Comune di Corniglio

16 DICEMBRE 2022 VERBALE DELLA CONFERENZA DEI SERVIZI DECISORIA - IN MODALITA' SINCRONA CONVOCATA AI SENSI DELL'ART. 14-TER. DELLA L. 241/90 E S.M.I

Il giorno 16 Dicembre alle ore 10:15 si è riunita la conferenza dei servizi decisoria a seguito delle osservazioni rese ai sensi e per gli effetti del disposto dell'art. 10 bis della Legge 241/90 dalla Ditta Costa Giuseppe Calcestruzzi S.r.l. in VIDEOCONFERENZA, con l'ausilio del sistema Meet di Google, convocata con prot. n.7795 del 12.12.2022 dal Comune di Corniglio (PR), per l'approvazione del progetto dell'intervento di "Intervento Estrattivo finalizzato alla stabilizzazione del versante prospiciente la S.P. n. 84 di Carobbio in località Rividulano, Comune di Corniglio (PR)", redatto dalla Ditta COSTA GIUSEPPE CALCESTRUZZI S.r.l., con sede in via Frantoio n. 13 loc. Pastorello, Langhirano.

Tavola di ripermetrazione dell'area di Cava dove si evince che l'area estrattiva risulta esterna alla perimetrazione dei 200 m della fascia di rispetto delle sorgenti di carzago e Rividulano

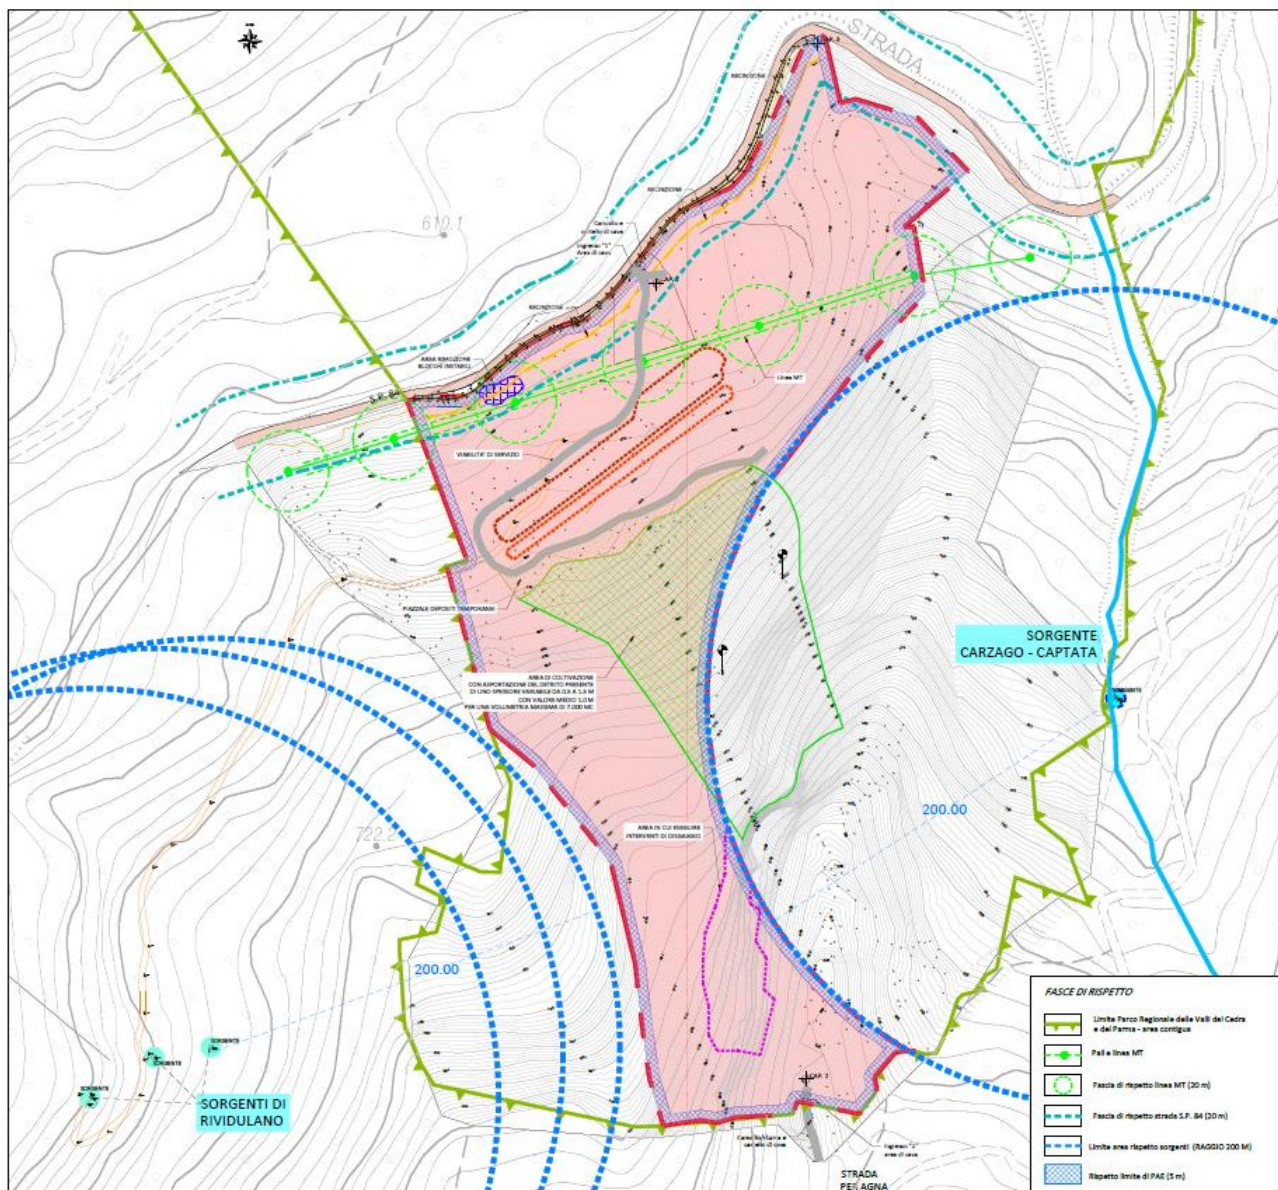
- l'attività estrattiva si svolgerà all'esterno dei 200 metri della zona di rispetto della sorgente di Carzago;
- non sarà più necessaria la realizzazione di una strada di arroccamento per accedere all'ambito estrattivo;

- nell'ambito estrattivo così risultante le modalità di scavo saranno modificate;
- il Proponente si impegna ad eseguire i monitoraggi presso la sorgente di Carzago e presso una nuova potenziale sorgente, come richiesto dalle Autorità competenti in materia di consumi idropotabili;

- la proposta di variante al PAE rimane inalterata nel perimetro ma l'eventuale scavo entro i 200 metri dalla sorgente di Carzago non rientra nel presente procedimento autorizzativo unico, essendo subordinato all'esito dei monitoraggi sulle sorgenti di cui sopra e successiva modifica della zona di rispetto.

La proposta trasmessa riguarda la riduzione dell'area estrattiva rimanendo all'esterno della fascia di rispetto dei 200 m delle sorgenti, rimane quindi una porzione centrale dell'area di cava di circa 59.000 m², non è più prevista la colivazione del fronte di cava lungo il crinale e non più prevista la pista di arricamento.

Precisa che non è stata modificata la variante al PAE, in quanto la ripermetrazione delle fasce di rispetto è subordinata all'esito del monitoraggio di 2 anni sulla sorgente di Carzago, come da prescrizione di ATERSIR e 1 anno sulle sorgenti di Rividulano
